Auto No. 9674 del 02 de octubre de 2020

AUTO N° **09674**

“Por el cual se ordena el archivo de la solicitud de Licencia Ambiental iniciada a través del Auto 0892 del 8 de marzo de 2019 y se toman otras determinaciones”

Figura 5-1 Curva de Duración de Caudales Simulados vs Registrados Periodos de Validación 1996-2002 Y 2013-2015

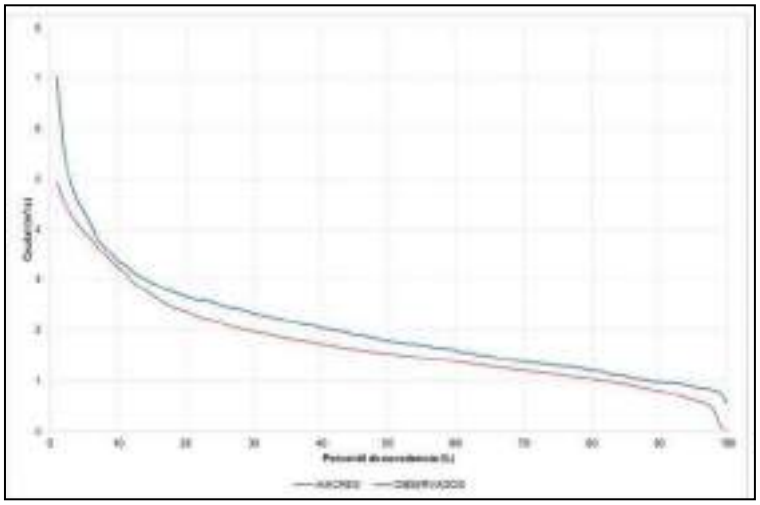
En el numeral 5.1.5.11.9 la sociedad describe el análisis de sensibilidad realizado, en donde a partir de los resultados obtenidos de caudal para cada subcuenca, compara los rendimientos hídricos y las curvas de duración de caudal para cada unidad de respuesta hidrológica, y concluye que el modelo IHACRES presenta los valores de rendimiento hídrico más cercano a la media de todos los modelos utilizados. Adicionalmente, la sociedad presenta la siguiente matriz para justificar la selección del modelo IHACRES:

Figura 7-1 Tramos de Cauce donde se Presenta Disminución del Flujo Base

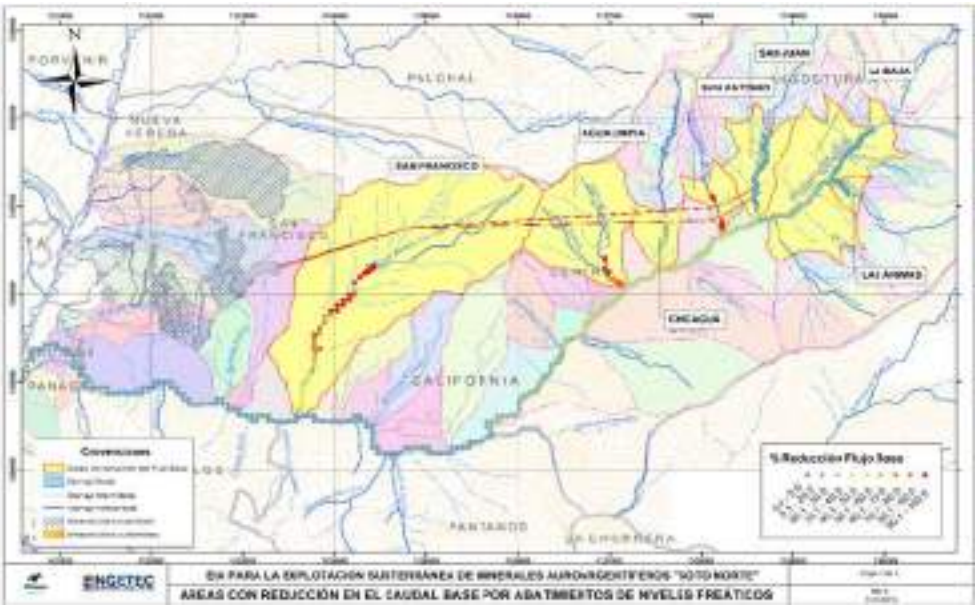
no analiza lo que representa la reducción del caudal base en los diferentes meses del año o en condiciones extremas como puede ser la presencia de un fenómeno de El Niño fuerte, o simplemente, durante los meses de menores precipitaciones del año. Tal ausencia de análisis tanto en la evaluación de los impactos como en los planes de manejo ambiental propuestos no permite un pronunciamiento respecto de sobre de la solicitud de la licencia ambiental del proyecto "Soto Norte".
